POINT

床下構造を簡素化し施工性を向上、メンテナンス性や意匠性も進化

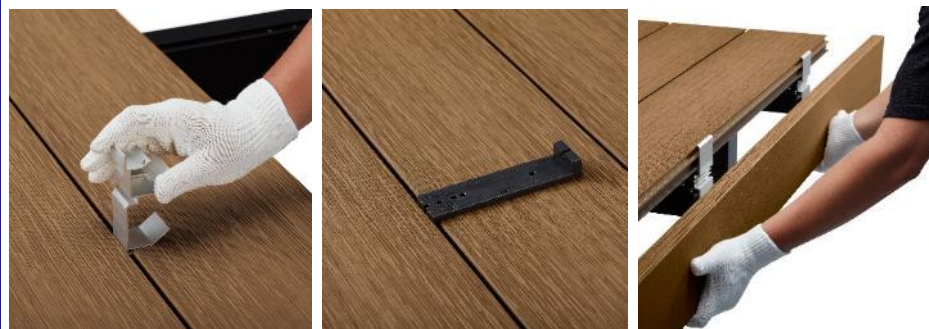
大引ピッチ 650mm→850mm

- デッキ厚み30mm → 40mmに変更して大引き・束柱の基礎数を削減
- デッキ材中間部の固定方法を改良して、デッキ材の交換を簡素化
- 幕板取付部品点数を削減し、幕板の取付方法を改善
- 根がらみをオプション化して施工時間を短縮（高さ550以下のみ）
- 同包装した施工治具により、施工精度を上げて施工時間も短縮

幕板キャップの小型化とデッキ材近似色化

さらに幕板キャップ取付ねじを隠して意匠性を向上
